Technische Änderung der Standardserie des Weidmüller Industry Leuchten Portfolios

Nummer der Produktänderungsmitteilung: PCN-PB45-20250221-02-A
Datum der Veröffentlichung: 21.02.2025
Gültigkeitsdauer: bis auf Weiteres
Revisionsnummer: 02

Darstellung der neuen Farbvarianten:

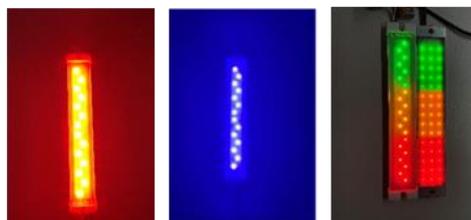
Die LEDs werden zukünftig mit einem Sicherheitsglas (ESG) abgedeckt. Die LEDs werden zweireihig versetzt auf der Platine positioniert. Die Anpassung der Positionierung ist im leuchtenden Zustand optische nicht erkennbar, da die Lichtwerte wie Lux und Lumen identisch sind. Die Leistungswerte haben nur leichte Abweichungen, welche jedoch keinen Wechsel von vorhandenen Netzteilen erfordern. Die Farbtemperatur kann sich abweichend darstellen. Des Weiteren ermöglichen zwei Langlöcher, welche nur noch einen Durchmesser von 5,5mm haben (zuvor 6,5mm), eine vereinfachte Montage der Leuchte. Die Schutzklasse IP67 sowie der Abstrahlwinkel von 120° bleiben erhalten. Nachfolgend Bilder der 6500K -Variante zum Vergleich:
